SPX-SLIM シリーズ最新機種リリースのご案内

この度、長らくご愛顧いただいております弊社のライン光源『SPX-SLIM シリーズ』につきまして、電源-光源間専用ケーブル接続用コネクタの生産中止に伴い、ケーブル周りの仕様変更、および新機種として販売開始致しましたことをご報告申し上げます。仕様変更内容につきましては、基本仕様・性能への影響はございません。

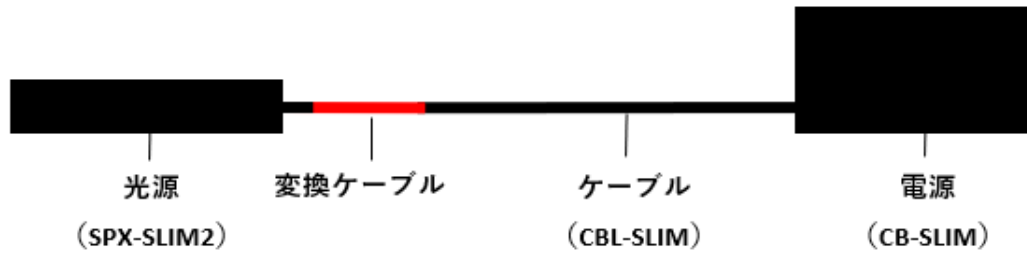
- (1) 光源 : 専用ケーブル接続用コネクタが変更となります。  
メーカーが異なり互換性はありません。  
コネクタが、従来品は筐体側面にございましたが、  
新機種は筐体側面から出ている 500mm のケーブル先端にコネクタが  
ございます。  
※外観は別紙（「新旧光源外観比較」）参照
- (2) 電源 : 専用ケーブル接続用コネクタが変更となります。  
メーカーが異なり互換性はありません。
- (3) ケーブル : 光源側、電源側両方のコネクタが変更となります。  
メーカーが異なり互換性はありません。  
線材も変更となり、曲げ半径が大きくなります。

品名	旧機種	新機種
専用ケーブル	CBL-SLIM (6pin) R=32.4mm 以上	CBL-SLIM2 (4pin) R=55.0mm 以上
	CBL-SLIM8 (8pin) R=34.8mm 以上

旧機種は発光面長によりケーブルを 2 種類ご用意しておりましたが  
新機種は、1 種類のケーブルで全発光面長をカバーいたします。

変換ケーブルイメージ

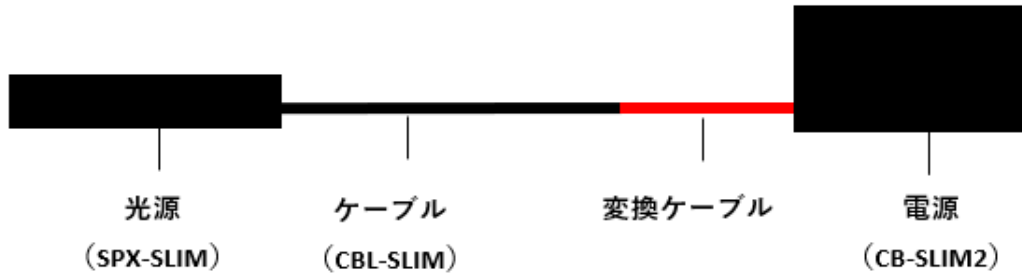
新旧の光源・電源は、基本仕様については同等のため、変換ケーブルのご使用により  
組み合わせてお使い頂くことが可能です。

(例) SPX-SLIM2とCB-SLIMの接続

(例) SPX-SLIMとCB-SLIM2の接続

※変換ケーブルは光源-ケーブル間、ケーブル-電源間、かつ CBL-SLIM 用と CBL-SLIM8 用の合計 4 種類作成いたします。
